[ID_VIP: 5093] D.lgs. 152/2006 e ss. mm. ii. e L.R. 11/2001 e ss. mm. ii. – Procedura di VIA di competenza Statale relativo ad un impianto di produzione di energia elettrica da fonte eolica, di potenza pari a 42 MWp, da realizzare nel comune di Brindisi, Mesagne (BR) e Cellino San Marco (BR). Proponente: En.IT S.r.l. Parere di competenza della Regione Puglia

Parere Tecnico

Parere espresso nella seduta del 25/05/2020 - Parere definitivo

| Oggetto: | Impianto eolico di potenza pari a 42 MW da realizzare nel comune Brindisi, Mesagne (BR) e Cellino San Marco (BR) costituito da n. 7 aerogeneratori della potenza unitaria di 6 MW per una potenza complessiva di 42 MW ed opere civili ed infrastrutture elettriche connesse |

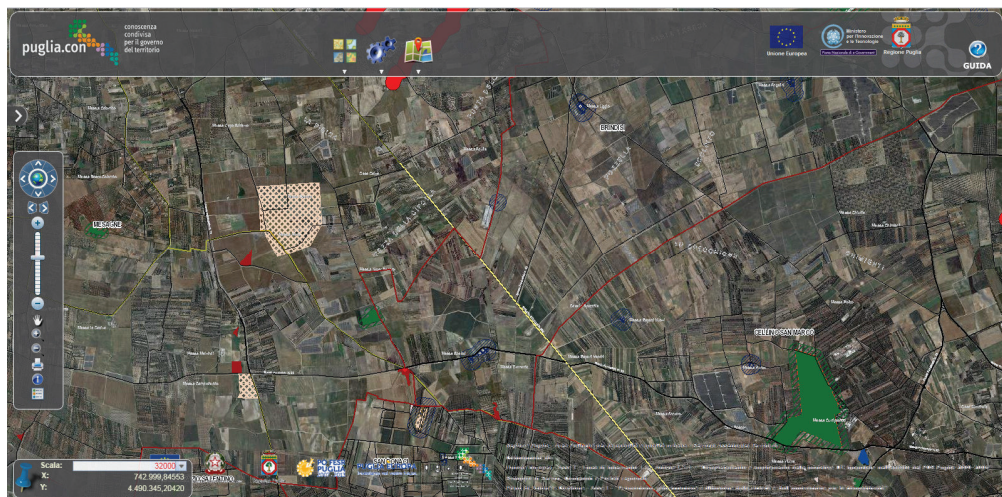
- punto 1C circondato da uliveti;
- punto 3D interno a vigneto e uliveto;
- punto 4D circondato da vigneto e uliveto.

A sostegno dell'affermazione effettuata dal proponente non è stata fornita una analisi degli uliveti e dei vigneti presenti nei punti precedentemente indicati e/o nell'area in cui verrà effettuato l'intervento, anche solo di scavo per il sotterramento del cavidotto, in cui vengono identificati gli ulivi e la tipologia di vigneti al fine di poter determinare l'assenza di ulivi secolari e/o viticoltura DOP come previsto dalla normativa vigente, R.R. 24/2010.

Sovrapposizione del layout di progetto con le componenti della struttura antropica storico culturale (Fig. 3.1 dell'elaborato Relazione PPTR)

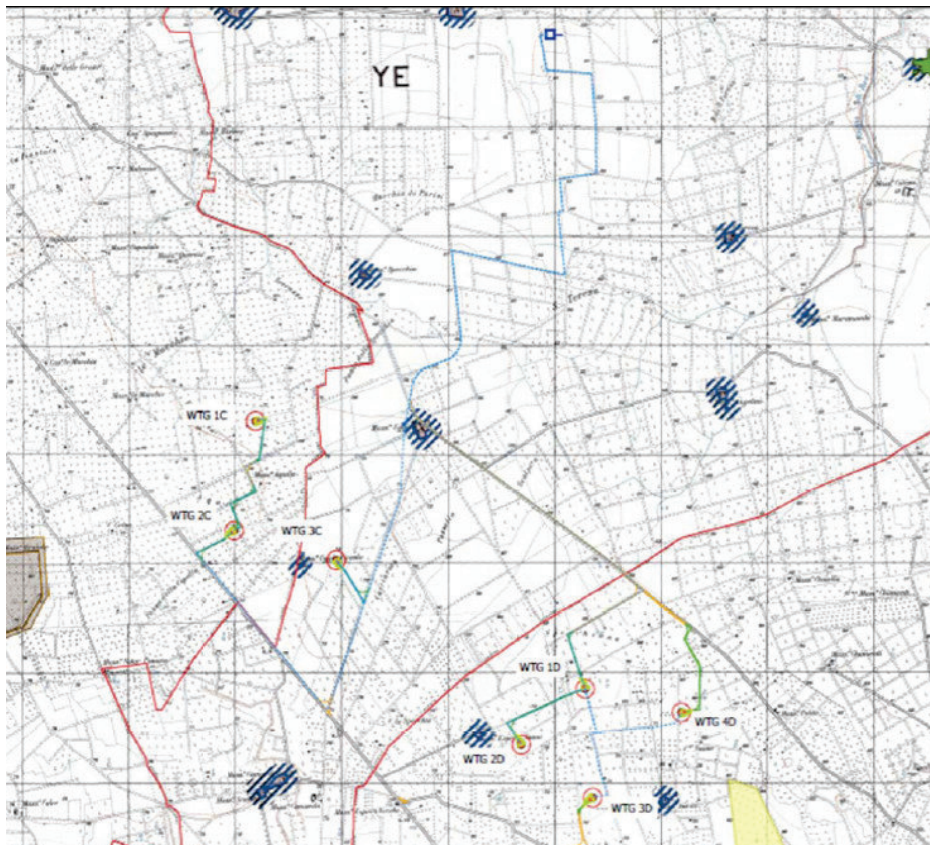
In particolare si segnala la prossimità di ubicazione degli aereogeneratori WGT 3D e WGT 4D con UCP "Masseria Aurito" e la prossimità con il vincolo paesaggistico diretto PAE 0011 "Bosco di Curtipetruzzi" ; dell'aereogeneratori WTG 1D WTG 2D con l'UCP "Masseria Esperti Nuovi" ; degli aereogeneratori WTG 3D e WTG 4D con l'UCP "testimonianze della stratificazione insediativa" (peraltro non identificato nella relazione) ; degli aereogeneratori WTG 2C e WTG 1C con l'UCP "strada a valenza paesaggistica" (strada San Donaci- Mesagne) ;

Parco fotovoltaico esistente in prossimità dell'ubicazione degli aereogeneratori in progetto WTG 3D e WTG 4D.

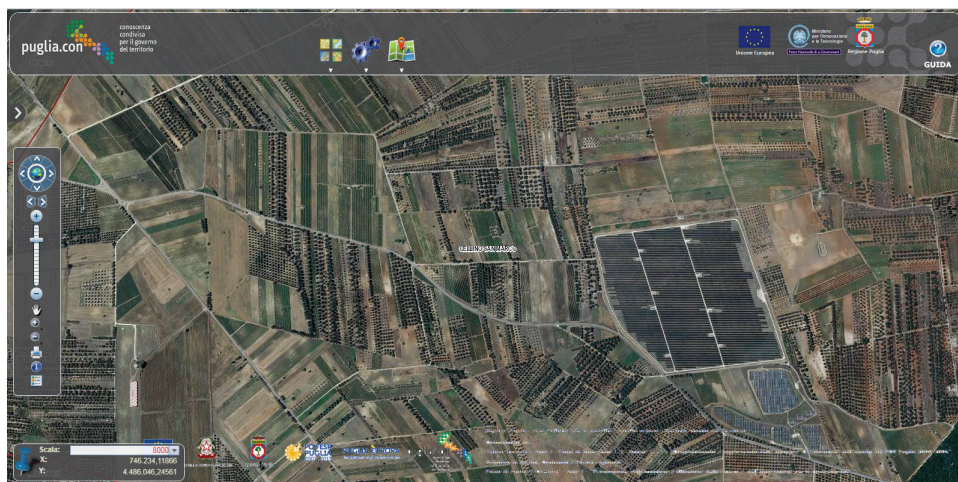
- siano significativi e negativi, gli impatti ambientali dell'opera di cui al progetto in epigrafe **relativamente al cumulo con gli effetti derivanti da altri progetti esistenti e/o autorizzati (come rappresentati negli stessi elaborati della proponente), tenuto conto del fatto che l'opera si inserisce in un contesto territoriale già caratterizzato dalla presenza di parchi eolici e fotovoltaici in esercizio, autorizzati ed in valutazione.**
